製品一部変更実施連絡届

適用： T-1-B
T-1-R

サトーパーツ株式会社

- 1) 適 用 ; T-1-B、T-1-R
及び上記製品を基にした特注品
- 2) 変 更 内 容 ; ツマミと埋込金具との固定方法の構造変更

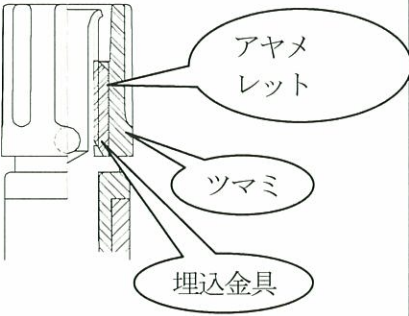
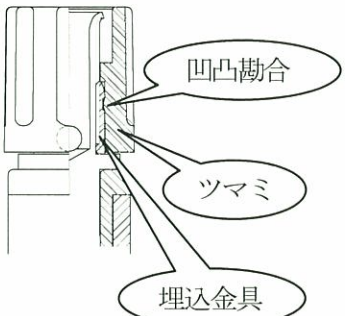
項 目	現 行 品	変 更 品
ツマミと 埋込金具との 固定方法の 構造変更	 アヤメレット圧入	 凹凸嵌合圧入
ツマミ材質変更	フェノール樹脂	ポリアミド：ナイロン6
ツマミ色調	T-1-B：現行品と同等。 T-1-R：変更品は、若干明るく見えます。

- 3) 変更の理由 ; 生産性の向上

- 4) 実施の時期 ; 2010 年 1 月生産分
